Рассмотрение проектов поправок к существующим
правилам ООН, представленных GRSP

**Дополнение 3 к поправкам серии 03
к Правилам № 127 ООН (безопасность пешеходов)**

Представлено Рабочей группой по пассивной безопасности*

«Рис. 13

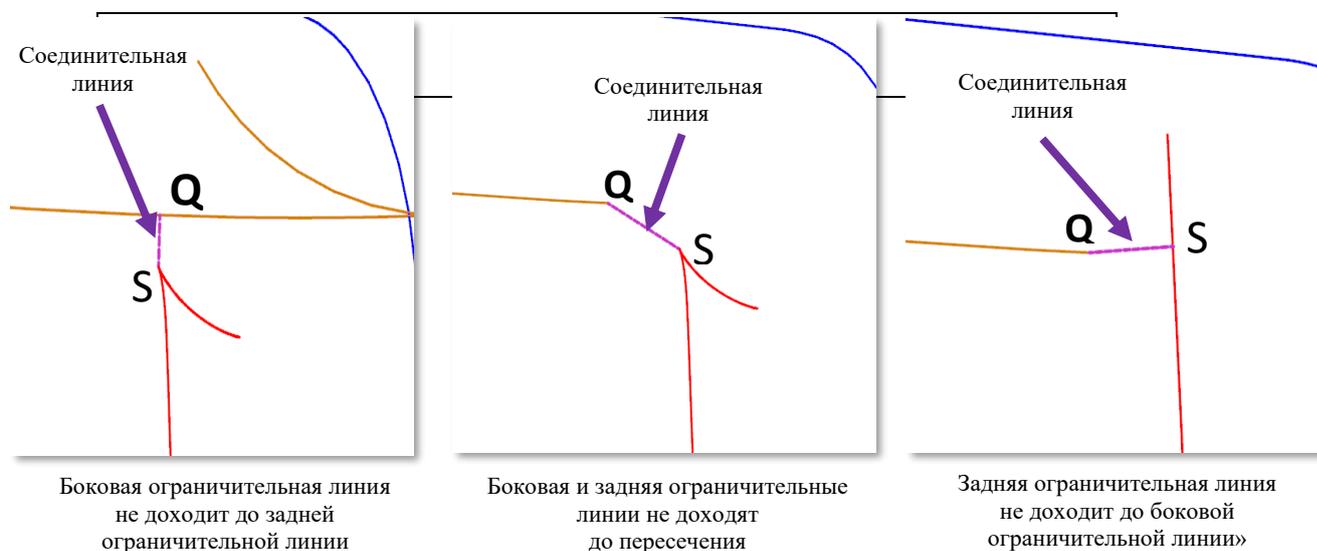
Пункт 2.44, рис. 13 изменить следующим образом:

Определение верхнего угла с помощью "кратчайшего расстояния"

Рис. 17
Трети зоны испытания ветрового стекла

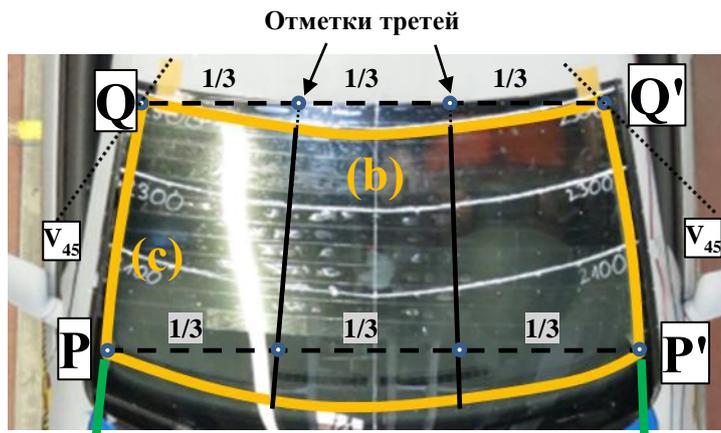
Пункт 2.49 изменить следующим образом:

«2.49 "Одна треть зоны испытания ветрового стекла" означает зону между боковыми границами зоны испытания ветрового стекла согласно определению в пункте 2.44 с), разделенной линиями, проходящими через отметки третей на линиях P–P' и Q–Q' (последние — это верхние угловые точки зоны испытания ветрового стекла), как это показано на рис. 17. Проводят все линии и измеряют три равные части при помощи гибкой ленты по внешнему контуру ветрового стекла. Если Q и Q' совпадают с P и P', то Q и Q' откладывают на линиях, соответствующих боковой границе, как определено в пункте 2.44 с), позади P и P' соответственно.

Если отсутствует четкая "точка Q", где пересекались бы линии b) и c), определенные в пункте 2.44, то искомая "точка Q" определяется в точке первичного касания вертикальной плоскости V_{45} , пересекающей вертикальную продольную центральную плоскость транспортного средства под углом 45° , с соединительной линией b)–c) границы зоны испытания ветрового стекла.

Если b) и c) не пересекаются, а открытая зона испытания закрыта соединительной линией, как это показано на рис. 13, то "точка Q" определяется центром этой соединительной линии.
